En respuesta a la nota DRVE/1097/2023, fechada el 20 de octubre de 2023, mediante la cual el Ministerio de Ambiente (MiAmbiente) solicita información aclaratoria de diecisiete (17) puntos referentes al documento de Estudio de Impacto Ambiental (EsIA) Categoría I, del proyecto denominado LIMPIEZA Y ADECUACIÓN DE TERRENO, a desarrollarse en el (INMUEBLE) MARIATO Código de Ubicación 9B06, Folio Real No. 45623 (F), ubicado en el sector de la camaronera, corregimiento de Llano Catival, distrito de Mariato, provincia de Veraguas, República de Panamá, promovido por es el señor Alexander Lauchlin Livingston Singer; tenemos a bien señalar:

Santiago, 20 de octubre de 2023.
DRVE /1097/ 2023.

Señor
ALEXANDER LAUCHLIN LIVINGSTON SINGER
Promotor del proyecto
“LIMPIEZA Y ADECUACIÓN DE TERRENO”
E. S. M.

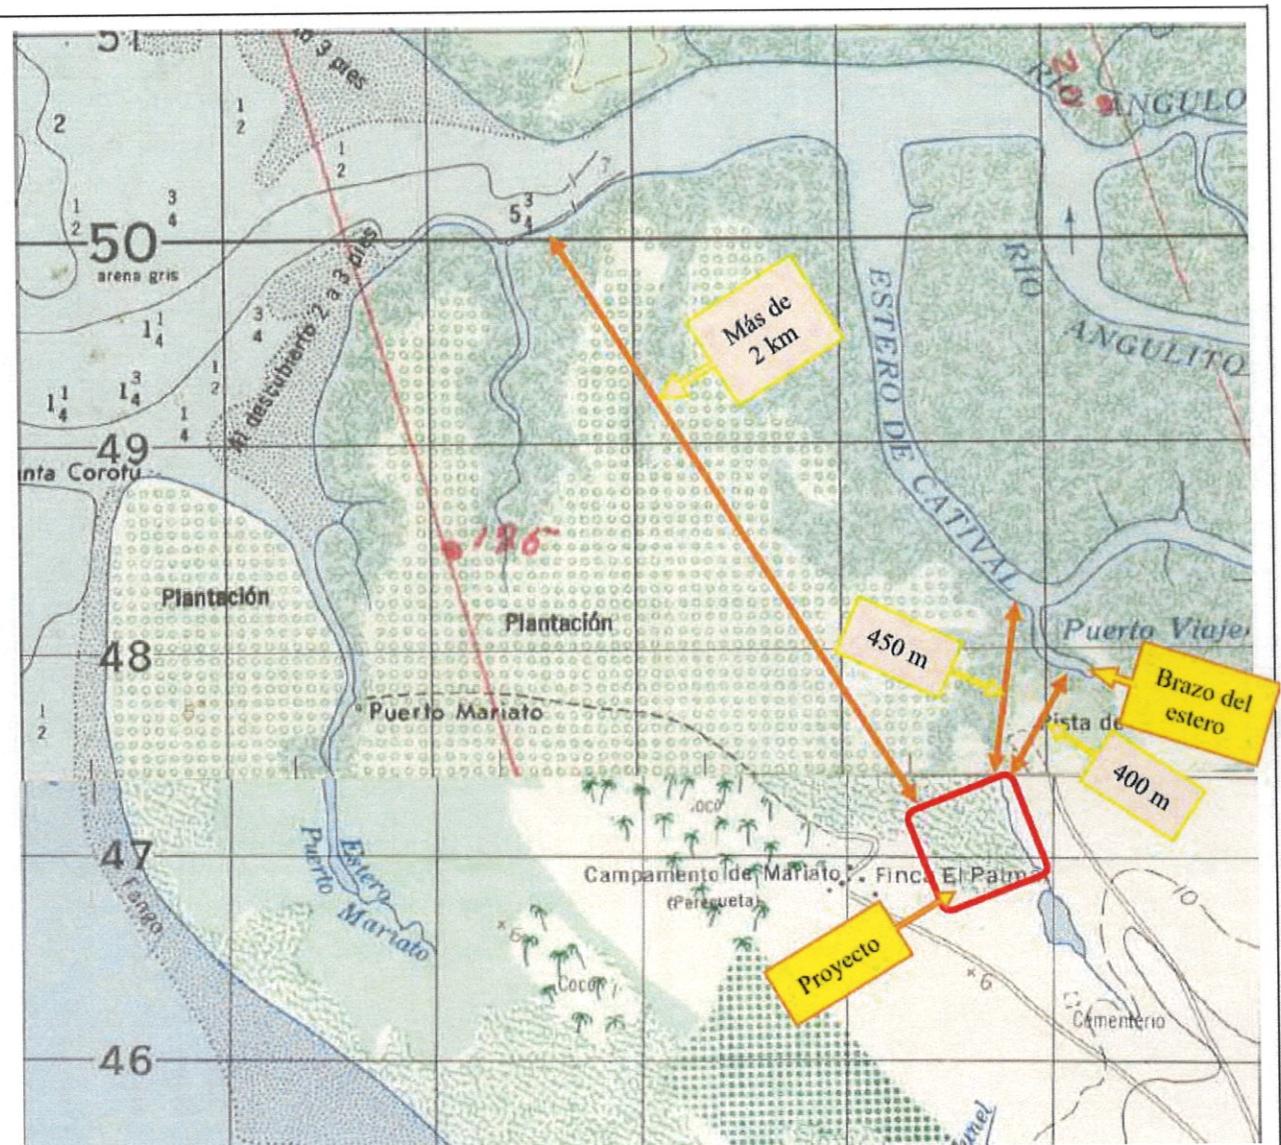
6. En el punto **5.3.2 Caracterización del área costera marina** (Pág. 44 del Es.I.A.) se indica que *no aplica, ya que el proyecto se desarrollará tierra adentro, a más de 2.0 Km lejos de la costa, alejado de la influencia de corrientes marinas, régimen de mareas y oleaje de mar*, sin embargo, de acuerdo con el informe de inspección presentado por la nota DRV-205-23 de la Autoridad de los Recursos Acuáticos de Panamá (ARAP) se evidencia, según las cartas geográficas revisadas, que el polígono del proyecto colinda con el Estero Catival, con un alejamiento aproximadamente de 450 metros respecto al polígono. Debido a lo anterior, se le solicita al promotor lo siguiente:

- a. Se corrija en el Estudio de Impacto Ambiental la condición de "No aplica", ya que el proyecto colinda con Áreas Costero Marinas.
 - b. Indicar si dentro del polígono del terreno pasa un ramal del estero Catival, y de ser el caso, precisar en un plano su distancia y ubicación con sus respectivas coordenadas geográficas en formato UTM, Datum WGS84. De no existir un ramal del estero Catival dentro del polígono, de igual forma precisar en un plano la distancia del polígono del proyecto hasta el Estero Catival o el ramal más cercano.

b) Hay que señalar que dentro del terreno en la parte noreste existe un área con presencia de ecosistema de manglar, el cual a pesar de tener una zona de escarpe, está siendo protegido dejando un área de 40 metros aproximadamente a ambos lados del manglar para evitar su alteración, el mismo corre en dirección al manglar aguas abajo hasta llegar en algún momento al Estero Catival, el cual se encuentra aproximadamente a 450 m tal como lo señala ARAP y unos 400 m del brazo más cercano, en donde está instalado el Puerto el Viajero.

Hay que señalar que esta fuente hídrica pluvial que se encuentra desembocando sus aguas al norte del terreno, se le ha establecido una franja servidumbre de protección de aproximadamente (promedio) 10 m a ambos lados de la fuente.

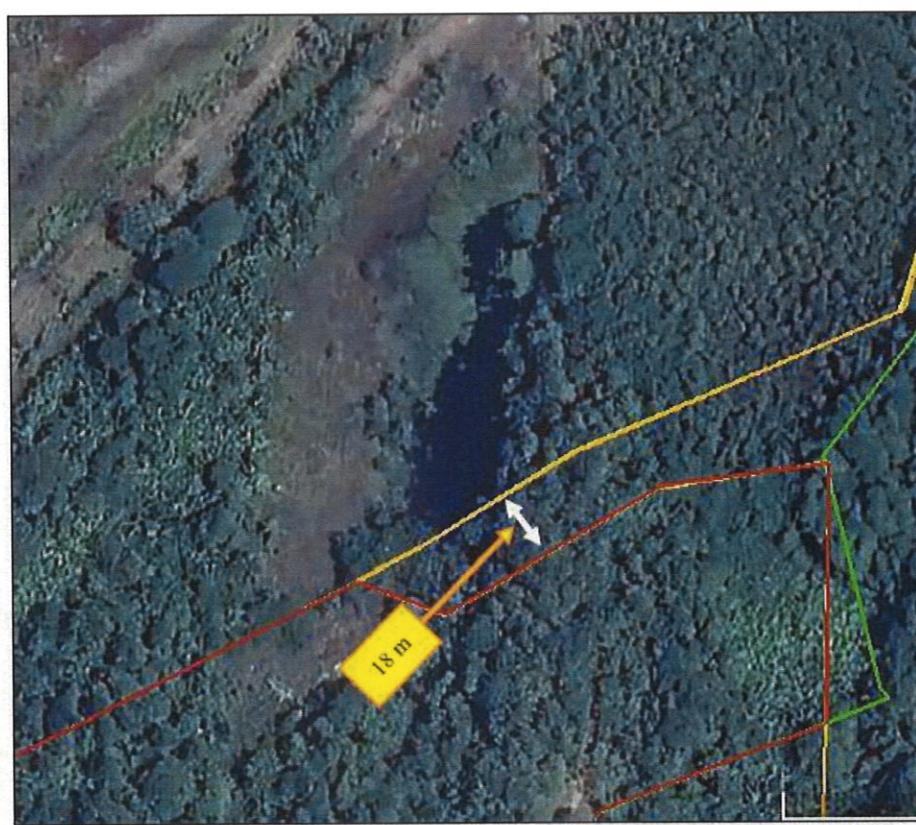
14. Durante la inspección ocular realizada el día viernes 20 de octubre de 2023 se mencionó por parte del equipo consultor y promotor, la existencia de un pozo, lo cual no se describe en el estudio presentado. Debido a lo anterior, se le solicita al promotor lo siguiente:

- Coordinadas de ubicación en formato UTM, Datum WGS84 del pozo.
 - Informar si se tiene planeado utilizar el pozo en un futuro, y de ser el caso, se deberá realizar el trámite de la solicitud de concesión de uso de agua del mismo.

a) Tal como señala la nota aclaratoria, se informó de la existencia de un pozo de agua en la propiedad, el cual se encuentra contiguo a la casa existente en la propiedad (a rehabilitar), ubicado en las coordenadas geográficas UTM-WGS84 498409.04 m E - 847024.31 m N.

b) Este pozo de agua se utilizó en el pasado cuando esta finca estaba en pleno uso de toda su área; en la actualidad se desconoce el estado de este pozo, razón por lo cual no se había mencionado en el EsIA. Una vez iniciado el proyecto se harán las verificaciones pertinentes y si el pozo es aceptable en cuanto a calidad de agua, se realizará la solicitud de concesión permanente ante MiAmbiente para obtener el permiso de uso.
